REVISION 001 TO A INVITATION TO TENDER

Title - Sujet : Ponceau voûté en pierre de l'Illecillewaet – parc national des Glaciers		
Solicitation No N° de l'invitation : 5P420-19-0109A	Date : 24 juin 2019	
Amendment No N° de modification :		
Client Reference No N° de référence du client : N/A		
GETS Reference No. N° de reference de SEAG : PW-19-00877005

Modification 001

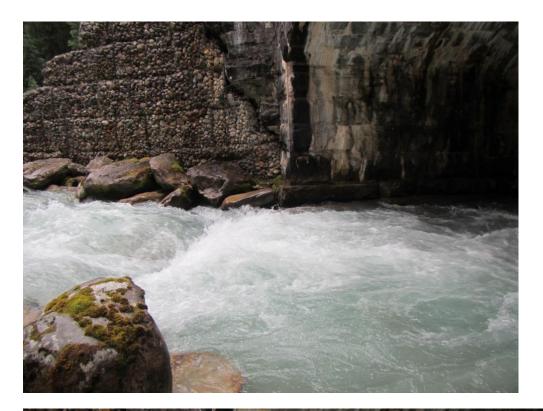
Q5 Quel est le volume, la vitesse et le débit moyens de l'eau dans ce chenal?

R5 Voir DSP2 19-0109: Sommaire des niveaux d'eau 2016

D'après les observations sur le terrain de Tetra Tech en novembre 2016 (rapport complet non disponible pour le moment) :

- Le débit de la rivière Illecillewaet à la voûte en pierre pendant l'étude sur le terrain se situe, selon les estimations, entre 3.5 et 4 m³/s.
- La vitesse de l'eau a été mesurée à 2,8 m/s lors d'une visite sur le terrain avec une vitesse moyenne de l'eau de 2,5 à 3,5 m/s (Tetra Tech, 2017)
